Exploitation d'une carrière de roche massive : Carrière de Saint-Gingolph (74)

Demande d'autorisation environnementale

Avis délibéré de la mission régionale d'autorité environnementale sur le projet d'exploitation d'une carrière d'éboulis et de roches massives, porté par la société SAS CHB, sur la commune de Saint-Gingolph (74)

Avis n° 2023-ARA-AP-1502

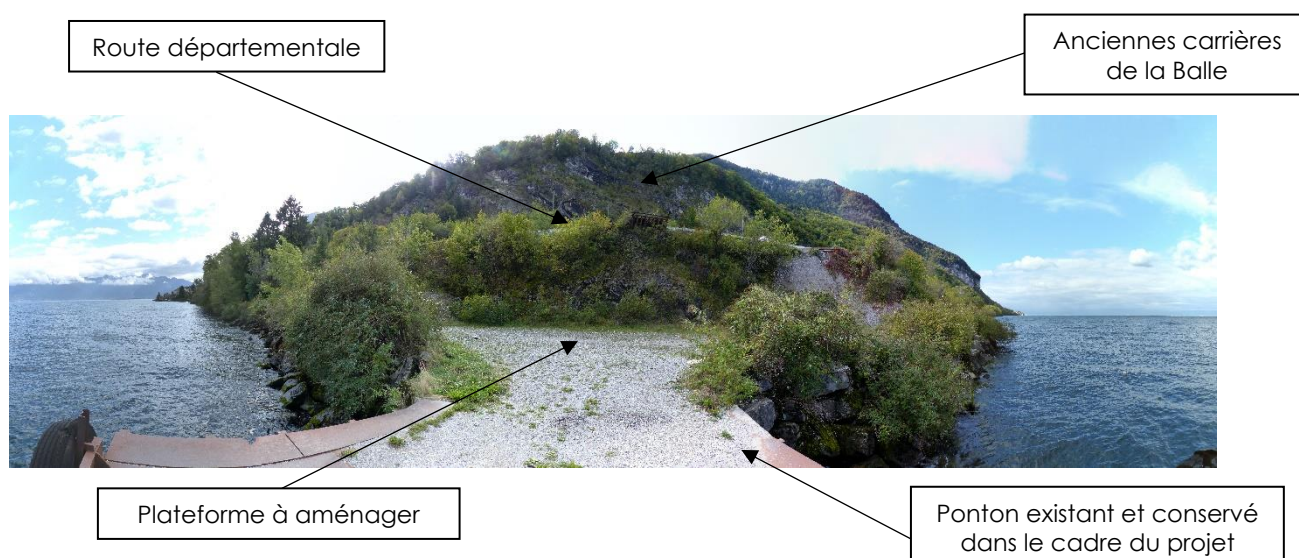
Le site du ponton du Locum se trouve sur la bande littorale qui borde le lac Léman en contrebas de la route départementale. Il fait face aux anciennes carrières de la Balle positionnées au sud de l'axe de circulation. Le site est hors des secteurs urbanisés du hameau de Locum, à l'est, et du village de Meillerie à l'ouest. Le bois des Grandes Feuillasses et son versant abrupt occupent toute la partie sud du territoire à l'amont du site d'étude. Le site est perceptible uniquement en vue rapprochée depuis l'aire de repos le long de la RD. Le dossier ne présente pas de photographie présentant ce site depuis le lac.

L'Autorité environnementale recommande de compléter l'étude d'impact par des photographies du site d'étude « ponton du Locum » depuis la surface du lac Léman.

L'impact visuel le plus marqué sera celui lié aux vues offertes aux bateaux (plaisance, pêche ou marchandises) depuis le lac Léman. La topographie et la couverture végétale naturelle seront transformées et la verticalité du front de taille viendra modifier les perceptions de la zone d'exploitation par la création d'une discontinuité dans le versant boisé de Blanchard. Pour réduire l'impact paysager, un boisement localisé en dessous de la zone d'extraction sera préservé jusqu'en phase 5 (N +20 ans) de manière à atténuer la hauteur du front de taille et camoufler le carreau d'exploitation. La remise en état coordonnée au fur et à mesure des phases d'exploitation visera à limiter cet impact en recréant un nouveau massif boisé. En fin d'exploitation, le front de taille sera retravaillé pour réaliser des pans irréguliers et sans banquette. Des talus rocaillieux seront créés en pied de falaise ainsi qu'une zone de prairies et de pâtures au niveau du carreau d'exploitation.. Concernant le quai de chargement, les barges seront chargées à partir du stock de matériaux qui se trouvera sur la carrière ce qui limitera l'impact paysager en évitant la présence de silos de stockage sur la rive du lac. La destruction des constructions présentes sur ce site permettra d'améliorer la perception visuelle, tout comme le prolongement de la bande plantée d'arbres, par de nouvelles plantations. Concernant le quai de déchargement, l'impact depuis le lac de la présence permanente d'un stock de matériaux et d'une chargeuse n'est pas illustré et qualifié par le dossier.

L'Autorité environnementale recommande de qualifier l'impact du projet au niveau du quai de déchargement du Locum depuis le lac Léman et de mettre en œuvre les mesures adaptées pour les éviter, les réduire ou les compenser.

L'étude d'impact comprend seulement une vue de la carrière depuis le Lac Léman dans la mesure où c'est essentiellement la future zone d'exploitation qui sera perceptible depuis le lac.

Sur le ponton du Locum, aucune installation n'est envisagée et les aménagements prévus au sol n'entraîneront pas de modification de perception depuis le Lac (pour mémoire le ponton est déjà existant et ne sera pas modifié).

Voici notamment ci-dessous la vue de la plateforme depuis le ponton existant. A noter que le niveau du lac est situé à quelques mètres plus bas que le ponton. La vue présentée ici permet donc de fait plus de perceptions sur la zone de quai envisagée plutôt que depuis le lac.

Depuis cette vue, les éléments principaux qui attirent le regard correspondent essentiellement au ponton existant au premier plan et en panorama de fond l'ancienne carrière de la Balle. Pour mémoire, ces deux éléments paysagers ne seront pas modifiés dans le cadre du projet.
